PROYECTO: EDIFICIO DE APARTAMENTOS Y OFICINAS
PROMOTOR: ROSA ISMELDA CERCEÑO SAMUDIO
EXPEDIENTE: DRCH-IF-083-2023
FECHA DE ENTRADA: 31 DE MARZO DE 2023
REALIZADO POR (CONSULTORES): FERNANDO CÁRDENAS Y MARCELINO
MENDOZA B.

FORMATO EIA-FA-007
INFORME DE REVISIÓN DE CONTENIDOS MÍNIMOS DEL
ESTUDIO DE IMPACTO AMBIENTAL

David, 26 de abril de 2023
NOTA-DRCH-AC-1201-04-2023

En Atención a nota DRCH-AC-1201-04-2023, damos respuesta a la primera información aclaratoria al Estudio de Impacto Ambiental (EsIA) Categoría 1, titulado "EDIFICIO DE APARTAMENTOS Y OFICINA". a desarrollarse en el corregimiento de David, Distrito de David, Provincia de Chiriquí.

IMAGEN SATELITAL Y HOJA TOPOGRÁFICA

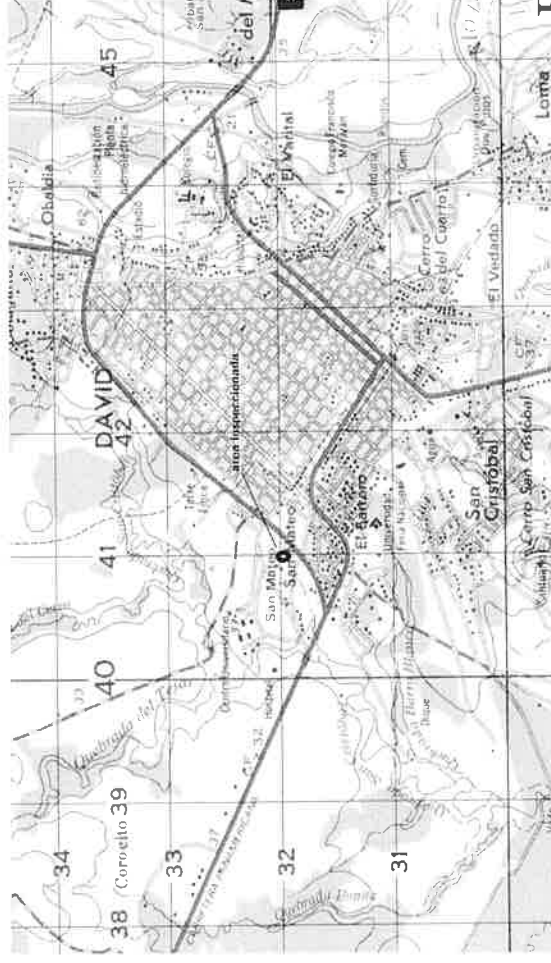
1. De acuerdo a las coordenadas proporcionadas, la fuente de agua es una Quebrada Sin Nombre.
2. Dicha Quebrada es estacional afluente de la Quebrada San Cristobal. Hoja cartográfica David 3741 III.
3. El desarrollista del proyecto debe indicar, si va a intervenir la Quebrada (Canalizar, desviar, etc.)
4. La evacuación de las aguas no deben afectar los predios aguas abajo. Hay casas aguas abajo muy próximas a la Quebrada, toda vez de que, los dueños de los predios inferiores deben recibir las aguas de los predios superiores que descenden de manera natural; sin embargo, al cambiar el uso de suelo, se aumenta la velocidad de escurrimiento pudiendo afectar al predio inferior.

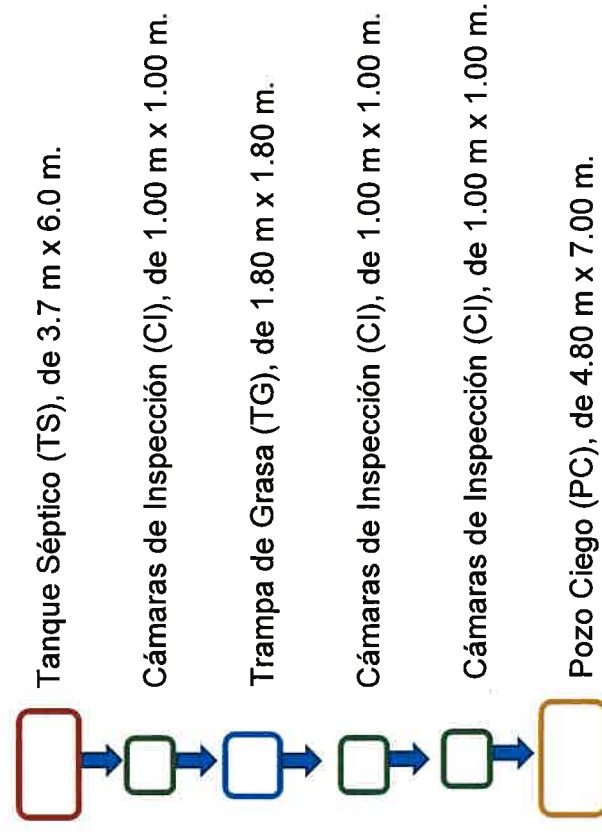
- c. Presentar, diseño y estudios pertinentes según el Sistema de manejo de aguas residuales a utilizar.

Respuesta: En Anexos 2, se presenta el diseño y diagrama del Recorrido que se realiza dentro del área del proyecto, para el Tratamiento de las Aguas Residuales, que consiste básicamente en lo siguiente:

**MAPA DE RECORRIDO DEL SISTEMA DE TRATAMIENTO DE
AGUAS RESIDUALES GENERADAS POR EL PROYECTO
DISEÑO DE TANQUE SÉPTICO A UTILIZAR EN EL PROYECTO**

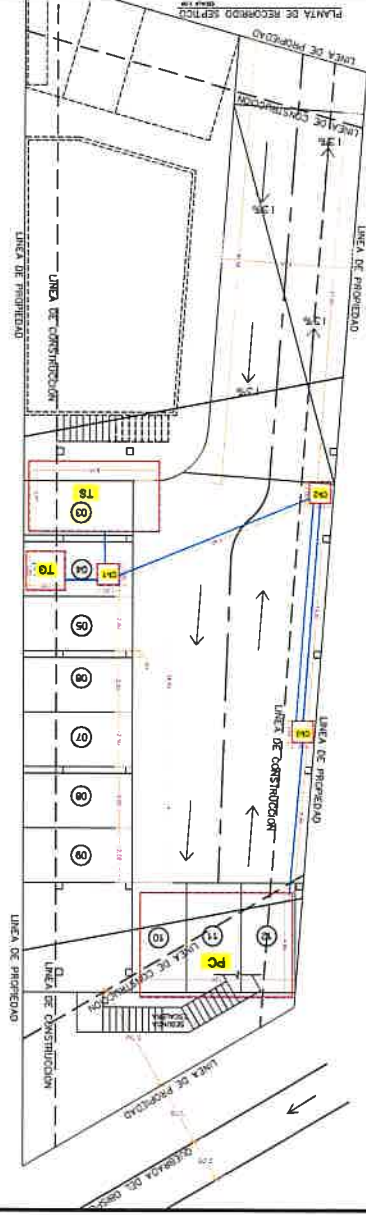
- b. **Presentar**, ubicación por medio de coordenadas del sistema de tratamiento de aguas residuales.
 - c. **Presentar**, diseño y estudios pertinentes según el Sistema de manejo de aguas residuales a utilizar.
